平潭综合实验区自然资源与生态环境局关于 高铁消防站暨战勤保障大队项目 竣工规划条件核实公示

高铁消防站暨战勤保障大队项目 实地建设与规划审批不一致对比分析

实测分层图叠套审批图纸：

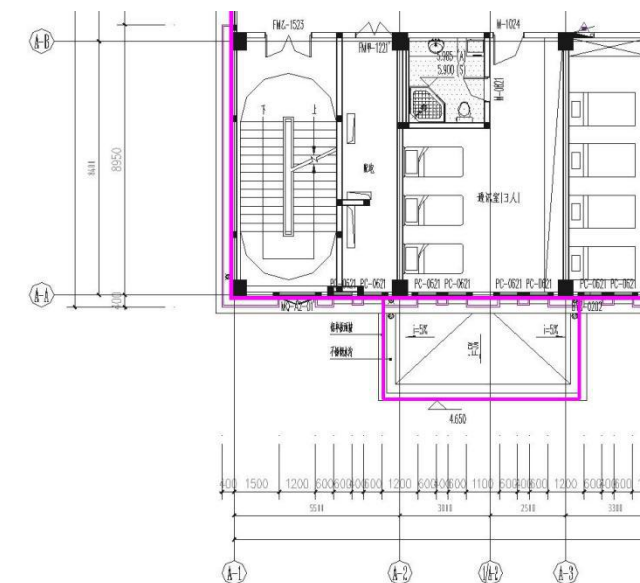
1、战勤、高铁消防站一层 A-A 轴交 A-2 轴处雨披西侧东移 0.15m，东侧西移 0.25m，南侧北移 0.05m，建筑及计容面积减小 0.84 m²。

调整原因：根据建筑出入口位置及建筑部位整体协调性进行微调，未改变原设计使用功能。

未建排烟风机遮雨罩：

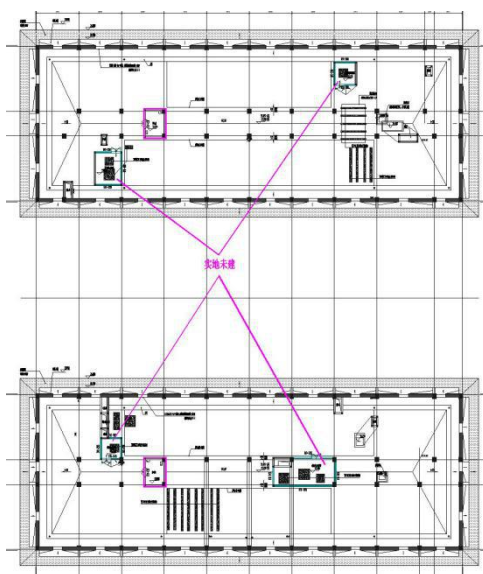
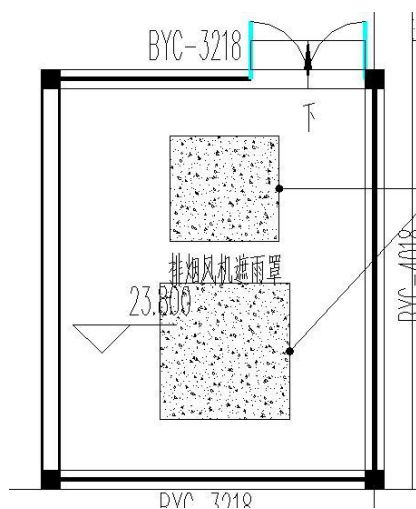
2、战勤、高铁消防站屋面层 A-C 轴交 A-3 轴及 A-7 轴、A-K 轴交 A-4 轴南侧、A-L 轴交 A-8 轴北侧排烟风机遮雨罩实地未建，建筑及计容面积减小 59.75 m²。

调整原因：排烟风机上方已有专用雨披，考虑排烟风机排烟效能及设备维护，未建设遮雨罩，不影响项目整体规划。

实测分层图叠套审批图纸：

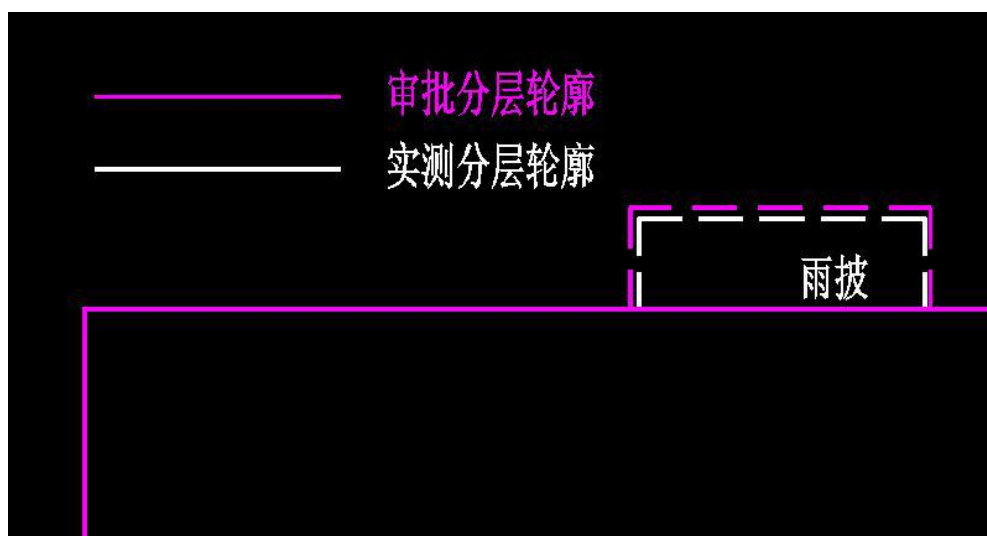
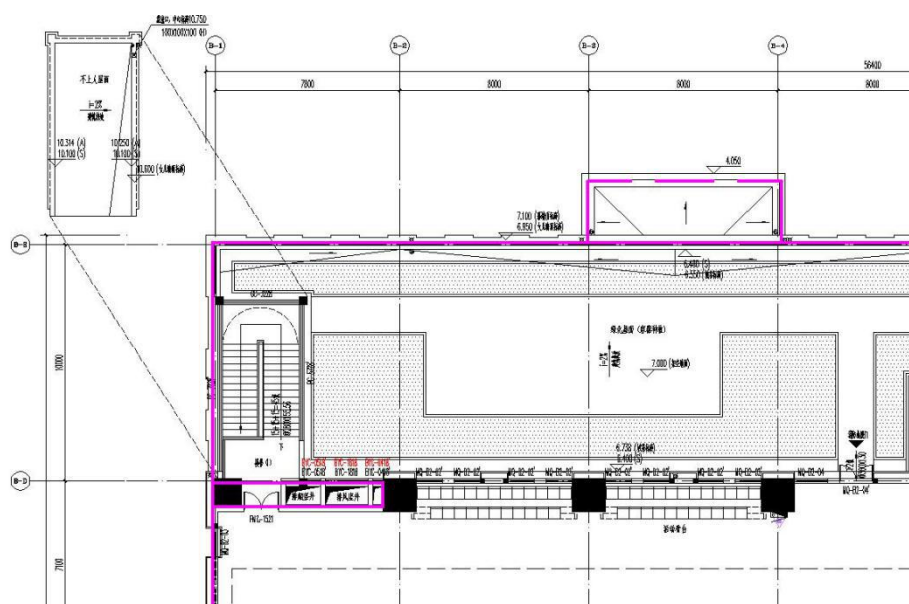
3、业务及体能训练馆一层 B-E 轴交 B-3 轴处雨披西侧东移 0.25m，北侧南移 0.30m，东侧西移 0.15m，建筑及计容面积减小 1.81 m²。

审批分层轮廓
 实测分层轮廓

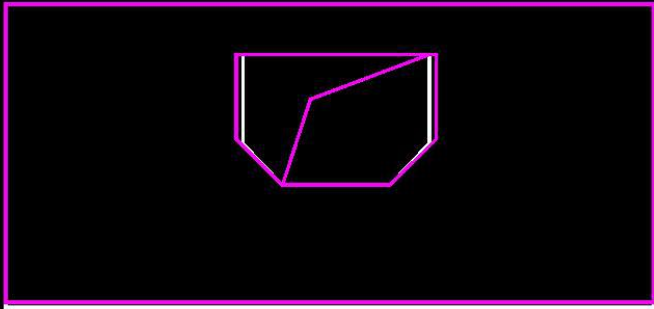
4、业务及体能训练馆屋顶 B-D 轴交 B-6 轴至 B-7 轴北侧中空西侧墙体东移 0.25m，东侧墙体西移 0.25m，屋顶层 B-D 轴南侧墙体南移 0.20m，建筑及计容面积增大 6.62 m²。

调整原因：根据现场实际建设情况进行优化，不影响项目整体规划。

实测分层图叠套审批图纸：

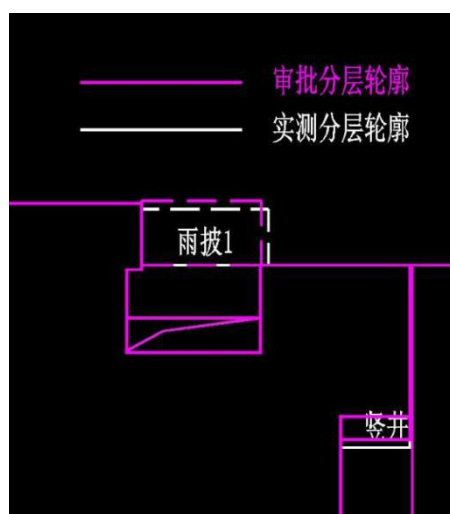
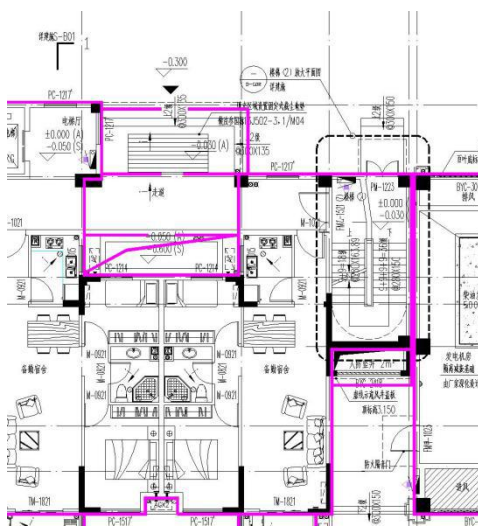
5、执勤生活辅助用房一层 C-C 轴交 C-9 轴处竖井南侧墙体南移 0.35m，占地及建筑面积增大 1.05 m²，计容面积不变；C-E 轴交 C-7 轴处雨披北侧南移 0.35m，东侧东移 0.30m，建筑及计容面积减小 0.54 m²。

调整原因：考虑建筑出入口位置、建筑部位整体协调性

及竖井的长期维护检修进行调整，，不影响项目整体规划。

实测分层图叠套审批图纸：

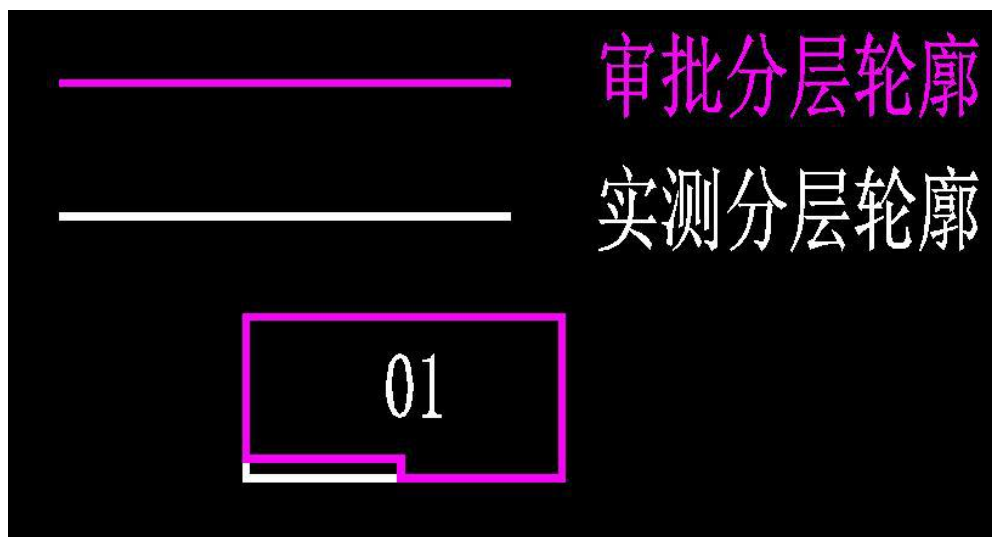
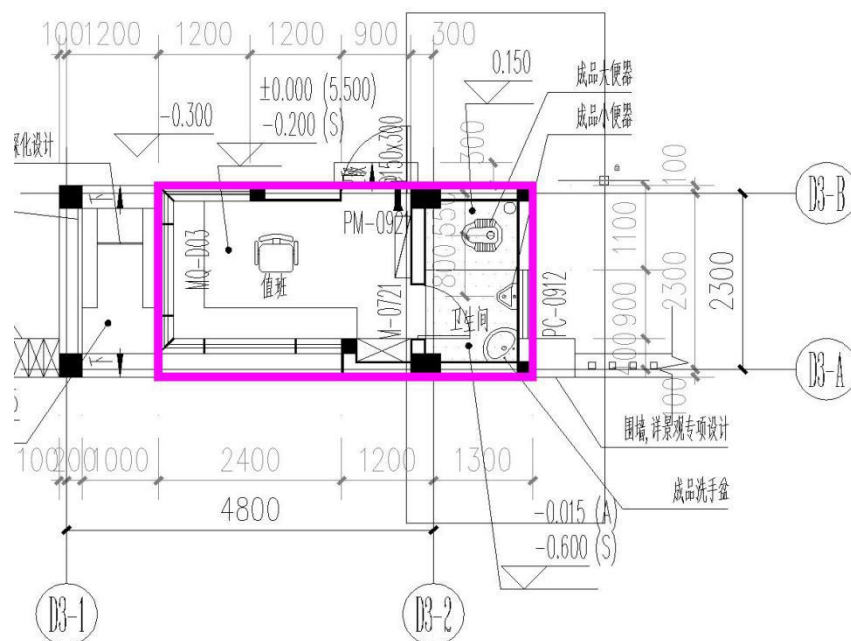
6、2#门卫一层 D3-A 轴交 D3-1 轴至 D3-2 轴部分墙体南移 0.30m，建筑及计容面积增大 0.72 m²。

调整原因：根据建筑整体协调性进行调整，不影响项目

整体规划。

高铁消防站暨战勤保障大队非机动车位分布对比略图

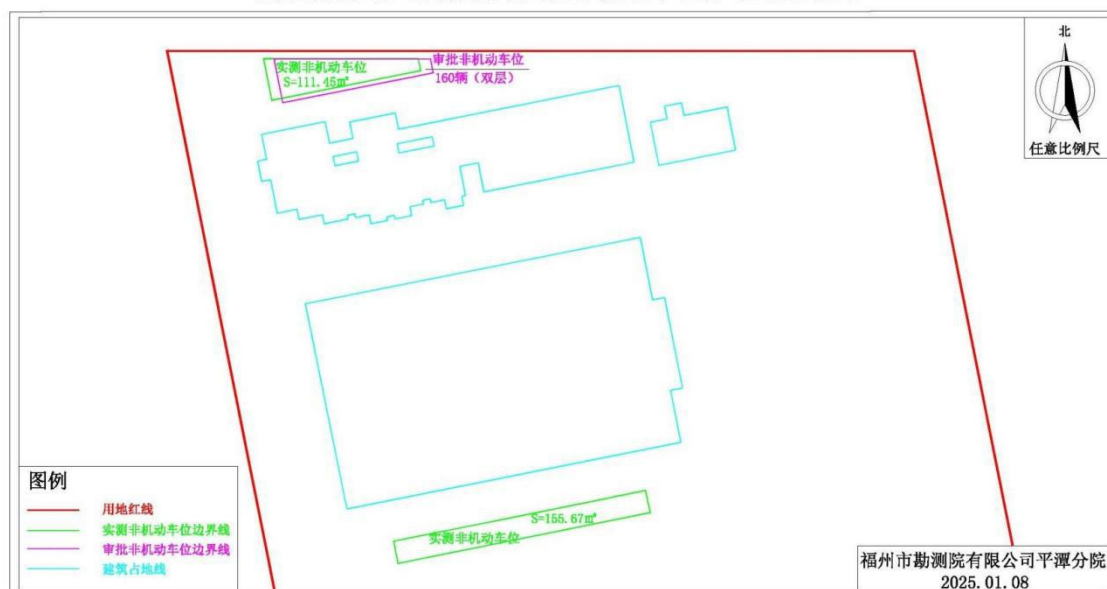
8、审批地下室机动车位 44 辆，其中慢充车位 7 辆，快充车位 1 辆；实测地下室机动车位 45 辆（2 辆微型车位实地施工为标准车位），充电桩未安装。审批地面非机动车位 160 辆（双层非机动车位），实地非机动车位 178 辆（非机动车位面积 267.12 m²，非机动车位轮廓调整）。

调整原因：（1）因项目还未投入使用，目前正在采购相关配套设施，建设单位承诺在 2025 年 12 月 31 日前建设充电桩投入使用。（2）根据现场情况对非机动车位进行调整，满足车位审批指标要求。

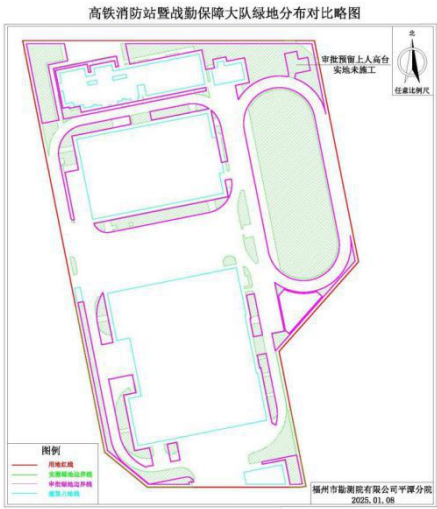
9、总平面图审批绿地面积 4930.82 m²，绿地率 25%；实测绿地面积 4992.71 m²（含操场绿地面积 1944.14 m²），绿地率 25.32%；实地部分绿地轮廓与审批绿地轮廓不一致。

调整原因：绿地轮廓根据现场实际建设情况进行优化调

整，绿地率满足规划审批要求。

实地围墙照片：

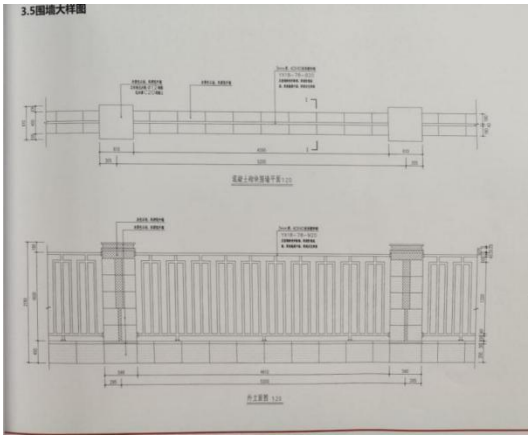
10、实地围墙形式与审批方案文本不一致，东北侧围墙部分超用地红线。

调整原因：（1）围墙形式根据项目实际建设情况进行优化调整，不影响项目功能使用和整体规划。（2）本项目东北侧围墙边为韩厝村 116 号民房（民房主体建筑入户门正对围墙），原征地拆迁范围未将其纳入拆迁范畴，经区重点项目建设总指挥部、君山片区管理局、韩厝村协商，最终确定暂时将原红线内的围墙“削尖取直”进行调整施工，并留出与居民房外墙有一定安全距离的位置建设过渡期围墙，建设单位承诺待今后居民房拆迁后，再恢复至项目原审批红线位置建设永久性围墙。
